dotyczy: postępowania Nr IM.1/3.340-50-07/09 o udzielenie zamówienia publicznego na roboty budowlane – Rewitalizacja nieruchomości przy ulicy Limanowskiego 7 w Cieszynie. Przebudowa obiektu Państwowej Straży Pożarnej na siedzibę Straży Miejskiej.

Wyjaśnienia nr 1 do SIWZ

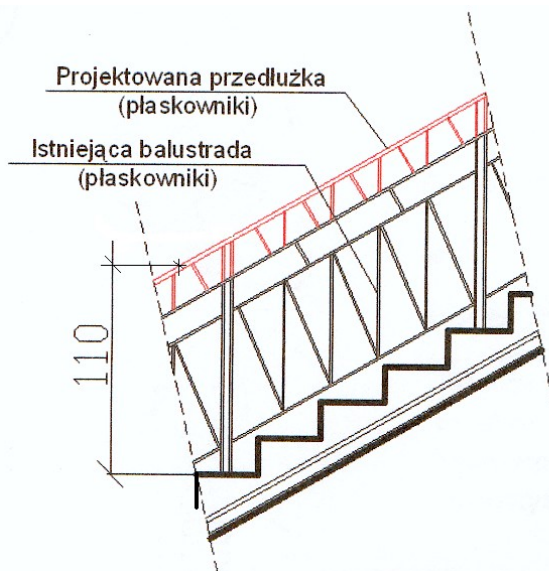
Po dokonaniu wizji lokalnej stwierdzono konieczność podwyższenia balustrad na klatce schodowej, a w przedmiarze jest tylko malowanie. Prosimy o sprecyzowanie ilości i rodzaju materiału, z którego należy wykonać prace dotyczące balustrad.

Wyjaśnienie: W zakres niniejszego zamówienia wchodzi oczyszczenie istniejących balustrad z farby, podwyższenie balustrady (o ok. 30 cm) do wymaganych 110 cm poprzez dospawanie nadstawki ze stalowych płaskowników oraz pomalowanie farbą antykorozyjną, uzupełnienie brakujących fragmentów pochwyty. W razie konieczności poprawienie mocowania balustrady do biegów schodowych. Patrz rysunek poniżej.
